島根原子力発電所 2号炉 地震による損傷の防止 (コメント回答)

[弾性設計用地震動 S_d の設定]

令和元年 9月
中国電力株式会社

審査会合における指摘事項に対する回答【No.1】

弾性設計用地震動 S_d の応答スペクトル

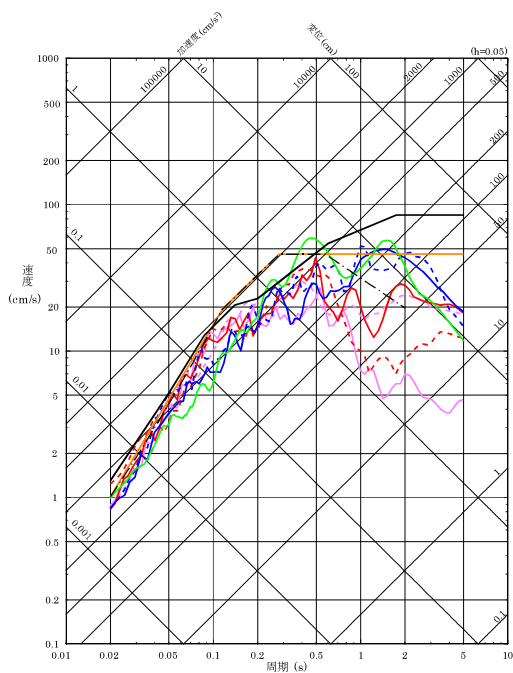
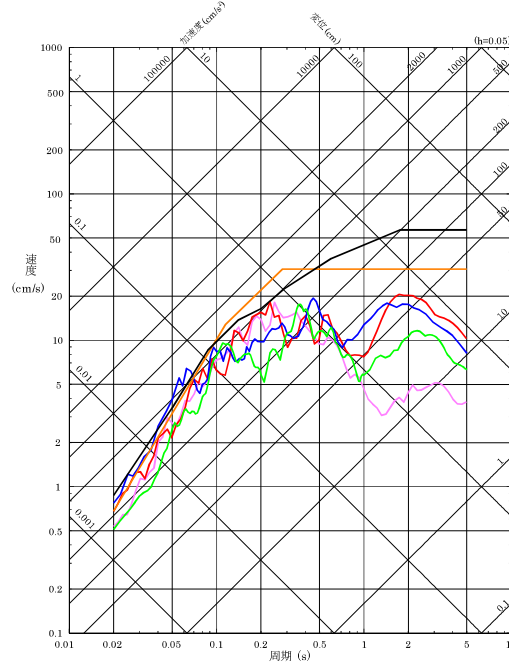
- 弾性設計用地震動 S_d の設定について、基準地震動 S_1 の果たしてきた役割を適切に解釈した上で、今回の方法を選択する場合の目的と効果、選択プロセス及びその理由並びに選択肢ごとのメリット・デメリットを整理し、今回の説明でこの方法を採用するとした根拠を説明すること。また、今後、他の方法を選択する場合の妥当性についても、合理的な設計が出来なくなるとする考え方も含め総合的に整理し、説明すること。
- 弾性設計用地震動 S_d の設定について、 S_1 の設計根拠に関する新知見と既許可での基準地震動 S_1 を変更するものではないとする考え方は整合していないと思われるため、 S_1 の設定根拠に関する新知見を持ち出した理由を説明すること。
- S_d の設定に関して、 S_1 の設定根拠としている「880年出雲の地震」のマグニチュードが最新知見では $M7.4$ から $M7.0$ に変更されたとしているが、根拠としている文献の記載を見ると $M=7.0$ という表記の変更であり、 $M=7.0$ へ変更したというものではない。適正な判断をすること。

- 弾性設計用地震動 S_d は、設置許可基準規則及び審査ガイドの要求事項に従って、基準地震動 S_s との応答スペクトルの比率が目安として0.5を下回らないよう基準地震動 S_s に係数0.5を乗じて設定する。
なお、係数0.5は、工学的判断として、発電用原子炉施設の安全機能限界と弾性限界に対する入力荷重の比率が0.5程度であるという知見を踏まえて設定した。

- また、基準地震動 S_1 の果たしてきた役割を踏まえ、「発電用原子炉施設に関する耐震設計審査指針 (昭和56年7月20日 原子力安全委員会決定, 平成13年3月29日 一部改訂)」における基準地震動 S_1 の応答スペクトルを概ね下回らないよう配慮した地震動も S_d として設定する。【 $S_d - 1$ 】(補足2 (ii) 参照)
- 弾性設計用地震動 S_d の年超過確率を参照し、発生確率が妥当な範囲にあることを確認する。(補足3参照)

図1 $S_s - D \times 0.8$ のスペクトル

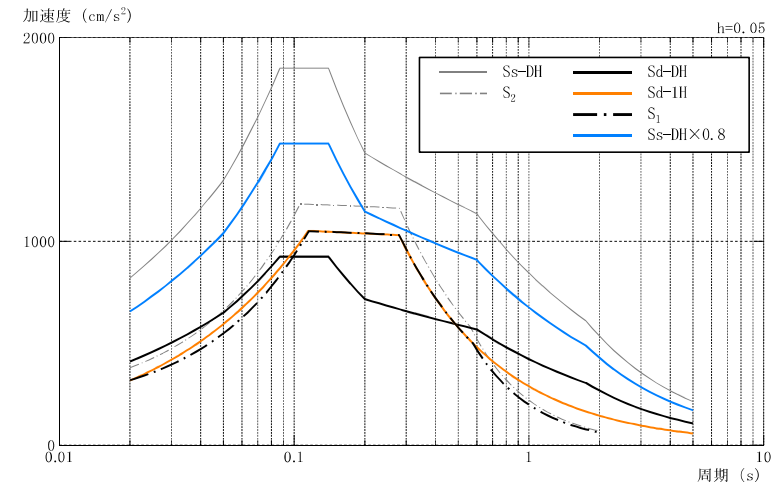
- S_1 を適用しないで $S_d - 1$ のスペクトルを用いることについて、それぞれの地震動の特徴や新旧設計体系の違いを踏まえて、メリット、デメリットを整理し、どのようなメリットを重視したかを説明すること。また、 S_1 と $S_d - 1$ の地震波のスペクトルを重ね描きして提示すること。
- 基準地震動 S_1 と基準地震動 S_{s-D} のスペクトル形状が異なっていることについて、 S_{s-D} のターゲットスペクトルの設定方法を、「基準地震動の策定」の審査会合資料の当該部を転載する等により提示すること。
- 基準地震動 S_{s-D} を0.8倍した弾性設計用地震動 S_d を用いると合理的な設計ができないとしていることについて、具体的な内容を説明するとともに、記載の可否について検討し説明すること。
- 基準地震動 S_{s-D} を0.8倍した弾性設計用地震動 S_d で設計を行うと、発生値が目安値を超え耐震補強が困難になる設備ができる可能性があることについて、対象設備及び耐震補強が困難である理由等を具体的に説明すること。

図1に示す通り、旧指針の S_1 は、880年出雲の地震(M7.4)に基づく大崎スペクトルにより設定されたもので、旧指針の S_2 に対する S_1 の比率も約8割～9割と大きい。また、 S_1 と $S_s - D$ （穴道断層による地震等を考慮して策定した基準地震動（参考1参照））のスペクトル形状は異なっており、 S_1 を包絡する $S_s - D \times 0.8$ の短周期側は S_1 の約1.5～2倍程度になる。
